VNNSLUTILLAGA

GLERÁ, FRÁ STÍFLU TIL SJÁVAR
Deiliskipulagsbreyting

02 af 02
TEIKNINGANR.
VERKNR. 23-014

Tillaga að breyttu deiliskipulagi

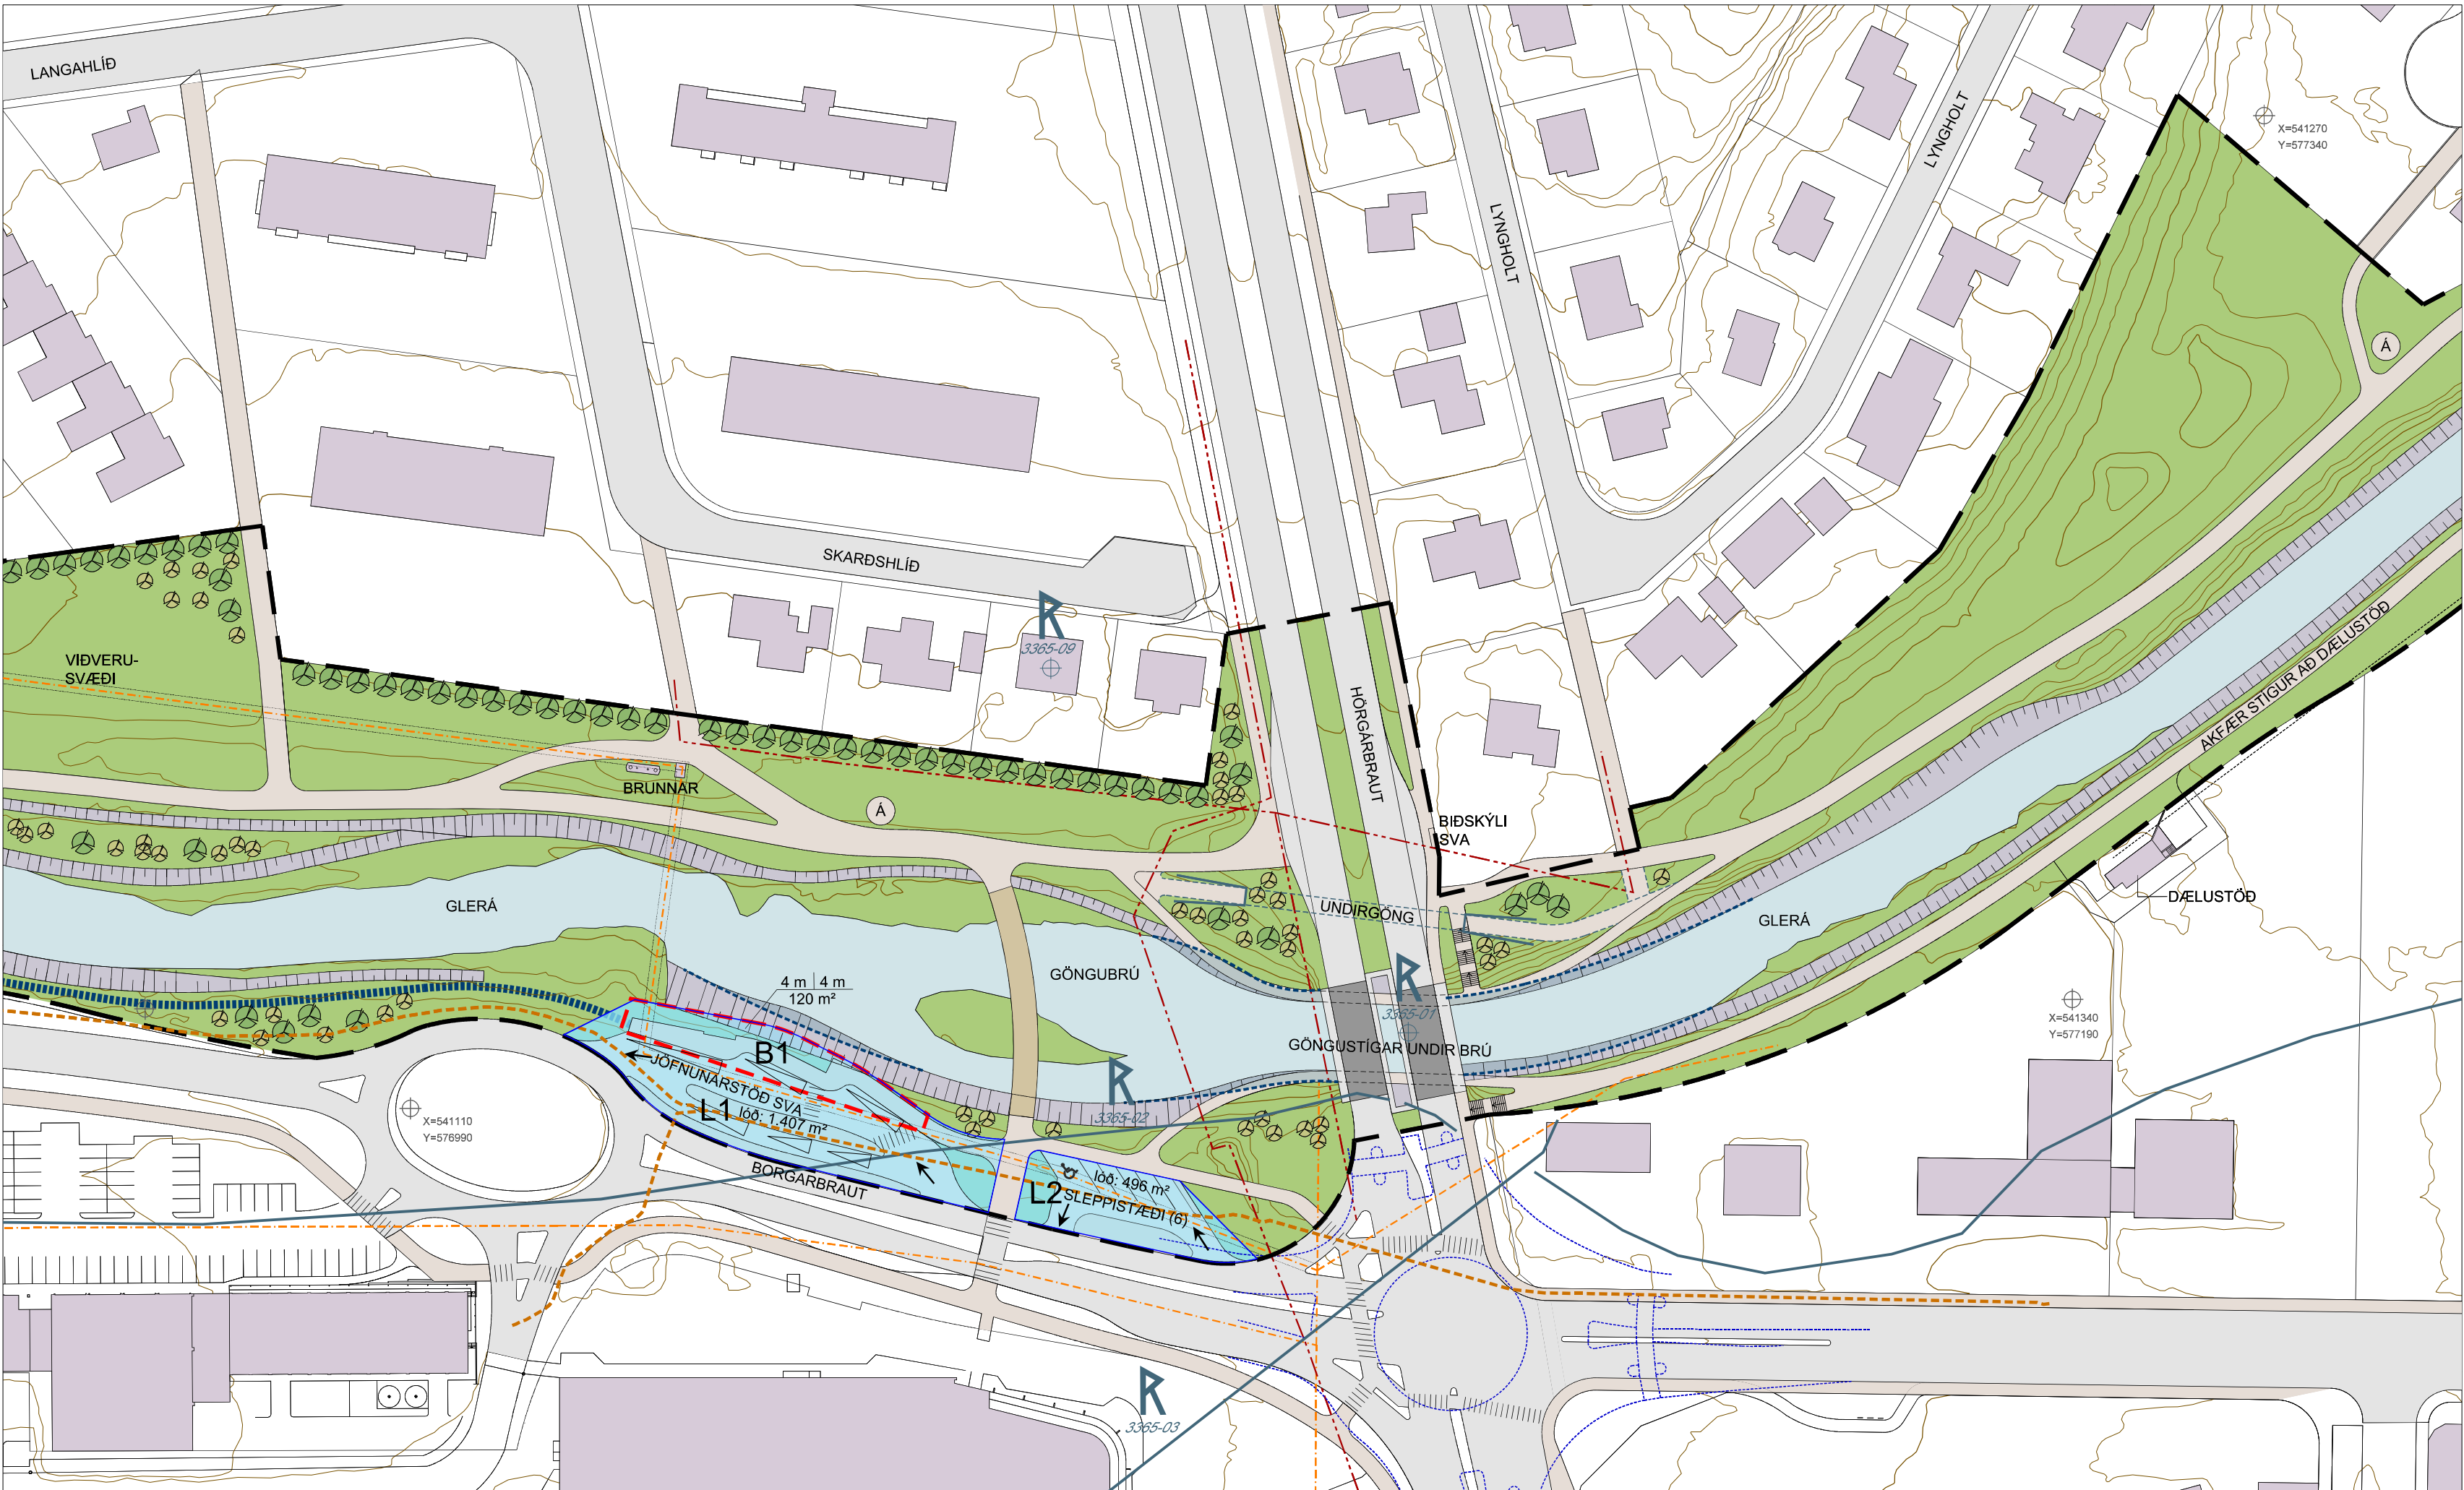
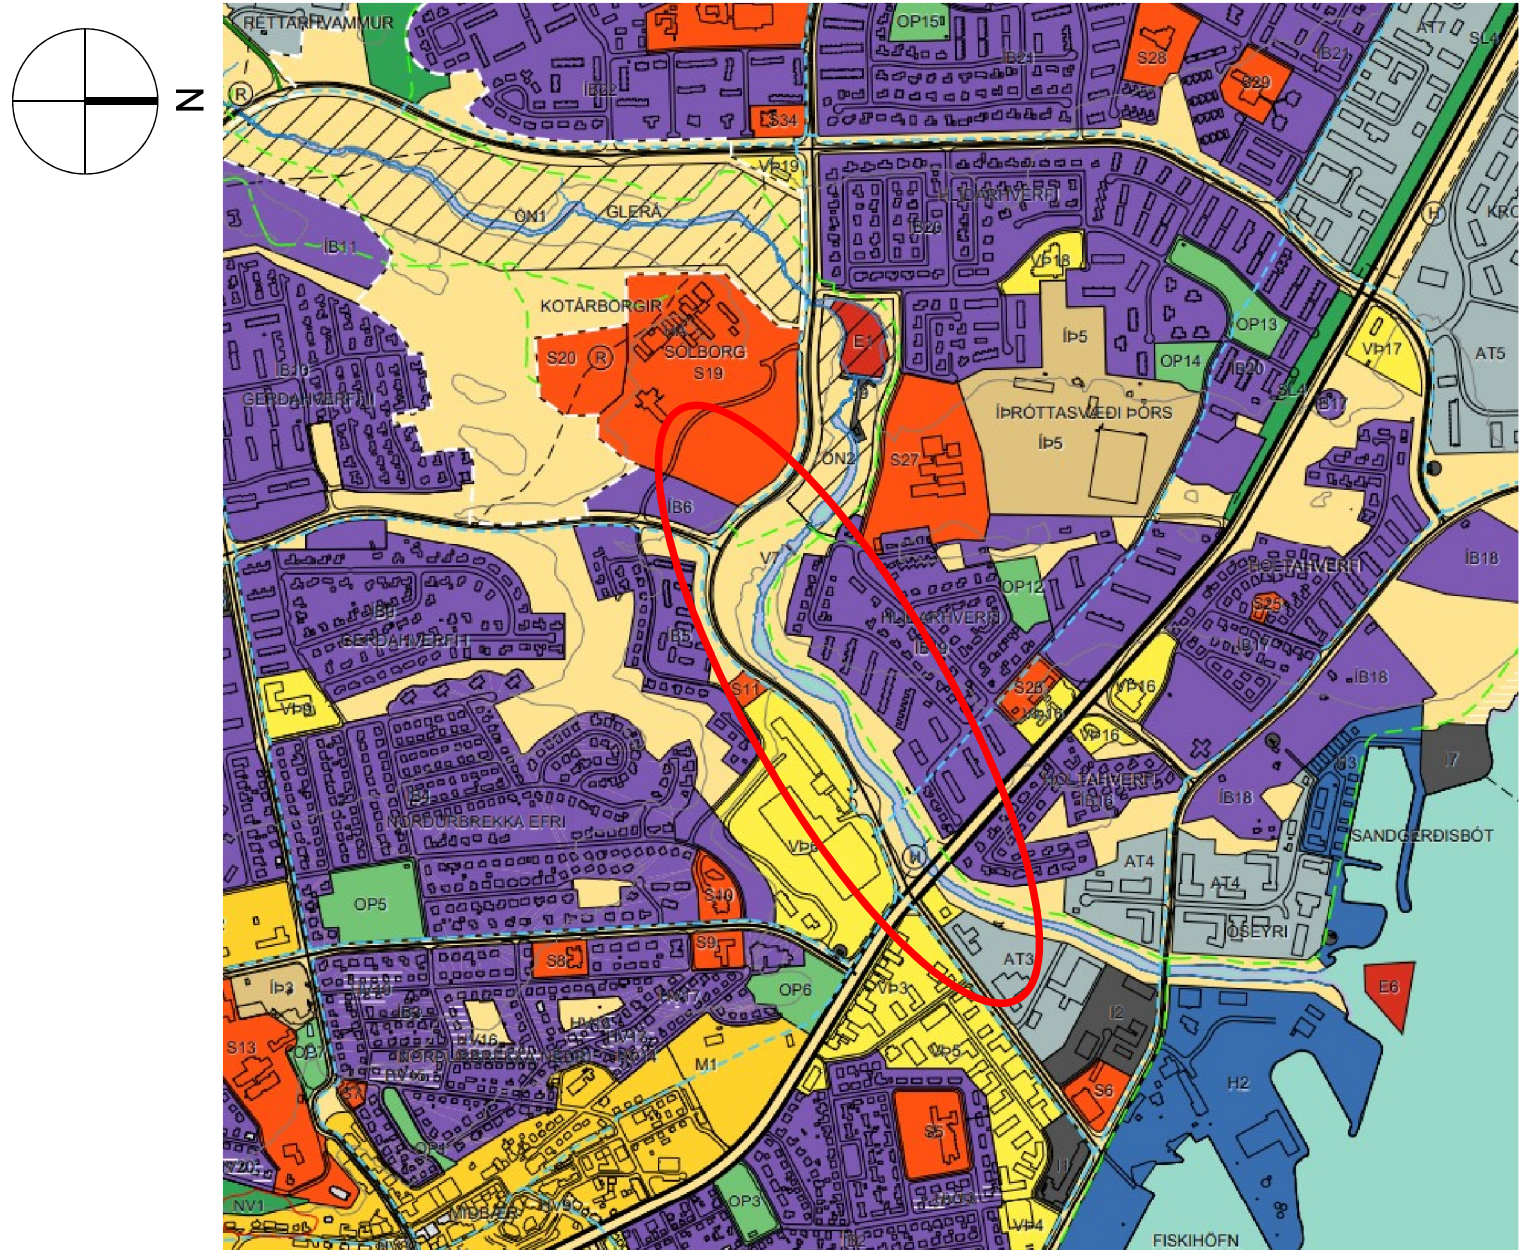
Eftirfarandi breytingar eru gerðar á skipulagsuppdrátti 02:

- Stofnstígur frá Skarðshlíð og yfir fyrirhugaða göngu- og hjólabrú er breikkaður í 5 m.
- Bætt er við stíg sunnan Skarðshlíðar til vesturs.
- Göngustígur undir akstursbrú Hörgarbrautar er skilgreindur beggja árinna.

- Göngustígur yfir brú Hörgarbrautar er felldur út að vestanverðu.
- Jöfnunarstöð SVA er skilgreind vestan Hörgarbrautar og norðan Borgarbrautar. Svæðið rúmar þrjá strætisvagna og þrjár bifreiðar landsbyggðarstrætós.

- Við jöfnunarstöðina er gert ráð fyrir kaffistofu og snyrtingu fyrir starfsmenn SVA og Strætó auk spennistöðvar. Einnig er þar gert ráð fyrir biðskýli og snyrtingu fyrir almenning.

- Sex sleppistæðum fyrir notendur landsbyggðarstrætó hefur verið komið fyrir austan jöfnunarstöðvar.
- Skipulagsmörk færast út og ná nú yfir sleppistæðið. Skipulagssvæðið stækkar því úr 9,25 ha í 9,39 ha.

- Árfarvegur og stigur austan Hörgarbrautar og norðan ár er teiknað upp m.v. núverandi stöðu.
- Núverandi lagnir eru færðar inn.
